第02号变更

设计变更通知单	北京森磊源建筑规划设计有限公司		专业	暖通
	建设单位	栾川县浩德颐康文旅有限公司	设计阶段	施工图
			变更单编号	BG-02
	项目名称	中浩德·山水文苑S1地块	共 2 页	第 1 页
	工程名称	地下车库	日期	2023.07.19

附图01:

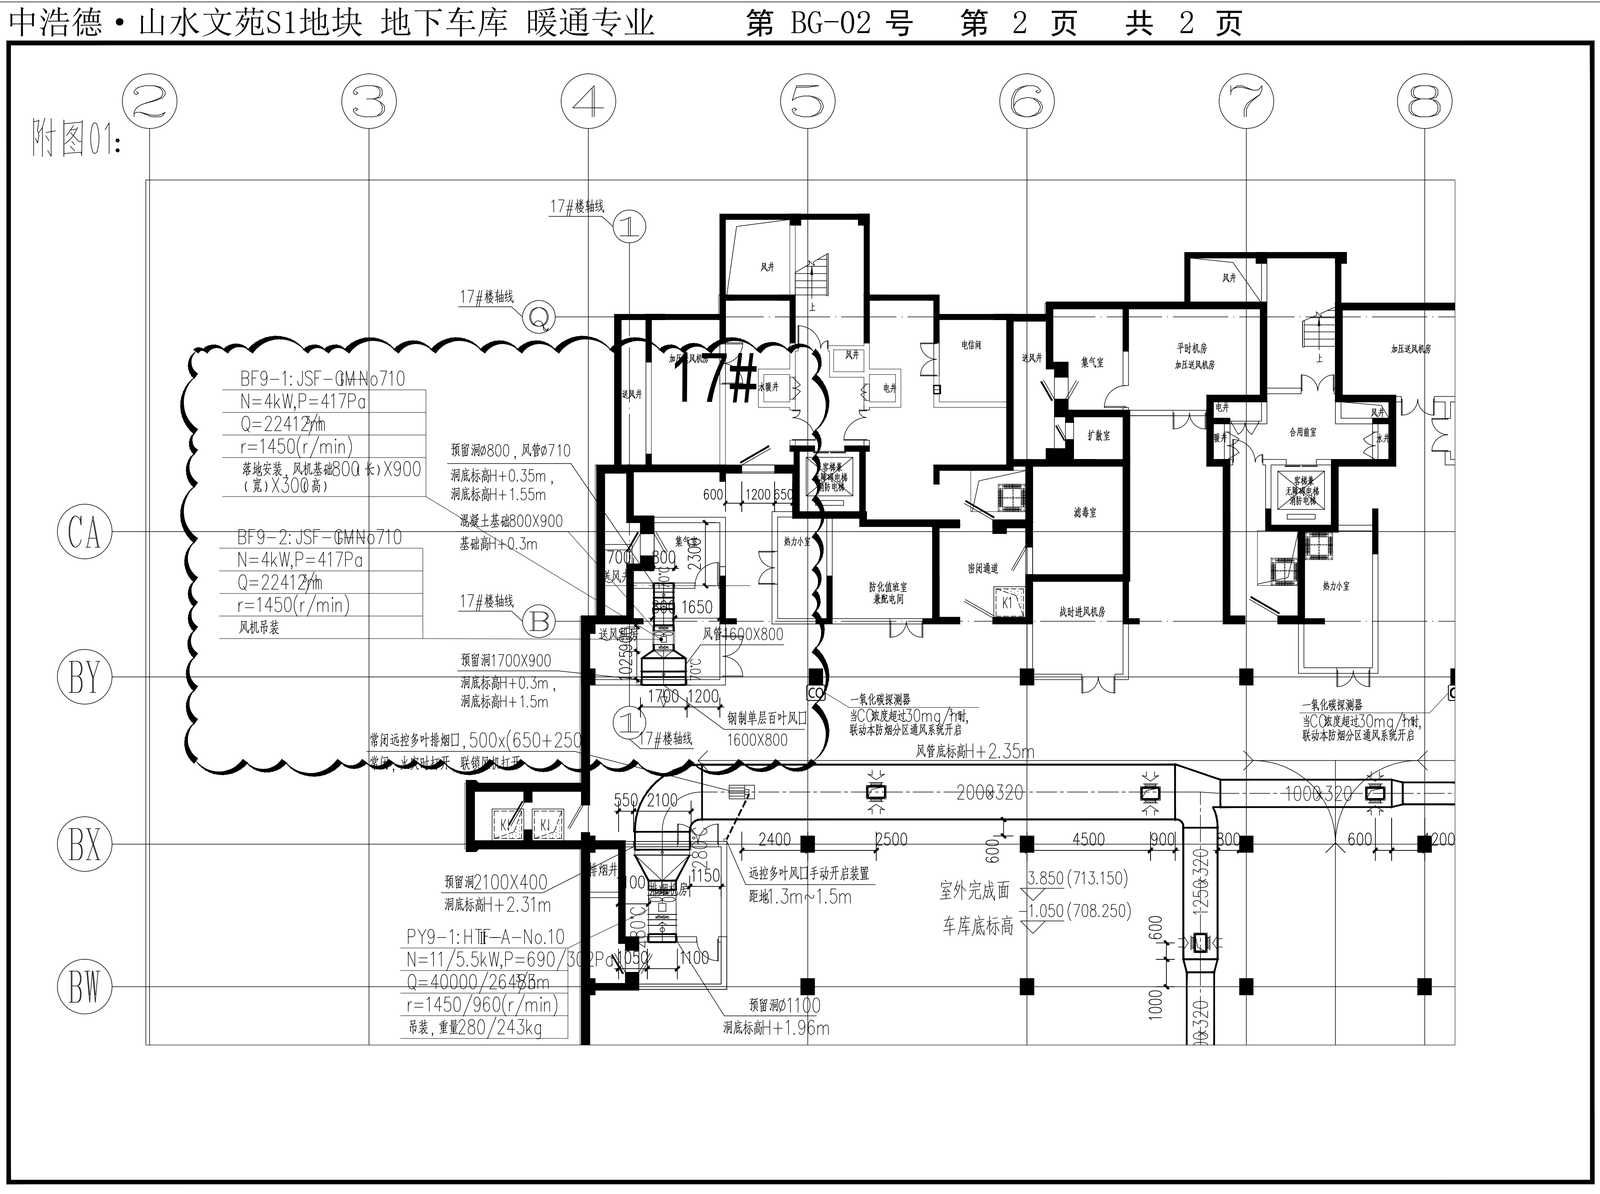
结合现场施工条件，车库防火分区9用补风机房（17#楼左下角）内风机安装方式调整，设备型号及参数不变，预留洞及机房内集气室墙体调整，详见附图01。
